Installation électriques à basse tension et à très basse tension (Livre 1 AR 8/9/2019) - Direction générale de l'énergie

📌 Type de contrôle: Visite périodique (Livre 1 6.5)

CONCLUSION : NON CONFORME

Tableau 1

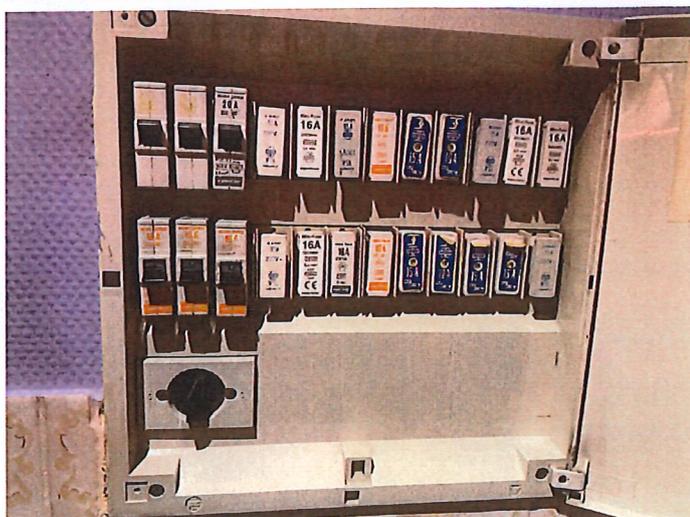
Veillez remplacer le coffret et les protections, celui-ci ne permet pas le placement d'éléments de calibrage. Veuillez également équiper l'installation d'un différentiel général et d'un différentiel de protection de haute sensibilité
